Keuringsverslag van een elektrische laagspanning- en zeer lage spanningsinstallatie

NIET CONFORM

Straatnaam Berlaarbaan
Huisnummer 315
Busnummer
Postcode 2861
Gemeente Onze-Lieve-Vrouw-Waver
Land België

Controlebezoek van een oude huishoudelijke elektrische installatie van een wooneenheid bij verkoop op vraag van de verkoper volgens (KB 08/09/2019) - AREI Boek 1- 8.4.2. en 8.2.1. en 4.2.4.3.

Afbeelding schakel- en verdeelbord:

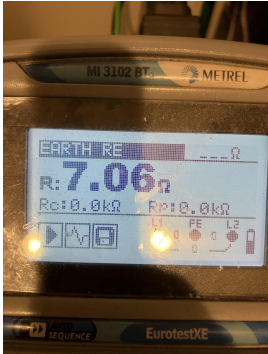
- I1.02 Eéndraadschema van de installatie komt niet overeen met de werkelijkheid. (Boek 1 Afdeling 2.12 - 2.13 en 3.1.2)
- I2.02 De waarde van de isolatieweerstand van één of meerdere stroombanen is kleiner dan 0,5M ohm. (Boek 1 Onderafdeling 6.4.5.1.)

- I4.04 Bijkomende equipotentiale verbinding(en) niet verwezenlijkt. (Boek 1 Onderafdeling 5.4.4.2. en 5.1.6.2.) Goot onder bord
- I5.01 De aanduiding van de stroomkringen en/of apparatuur, aansluitklemmen, enz dient aangebracht of vervolledigd te worden. (Boek 1 Onderafdeling 3.1.3.1. en 3.1.3.3.A. en 5.1.6.1)

- I6.06 De differentieelstroombeschermingsinrichtingen die worden geplaatst in huishoudelijke installaties zijn ten minste van het type A. Een differentieelstroombeschermingsinrichtingen van het type AC is niet toegelaten. (Boek 1 Onderafdeling 5.3.5.3.)

- I9.10 Het materiaal moet gekozen en geplaatst worden overeenkomstig de uitwendige invloeden. Contactdoos zonder aarding badkamer meubel (Boek 1 Afdeling 5.1.4.)
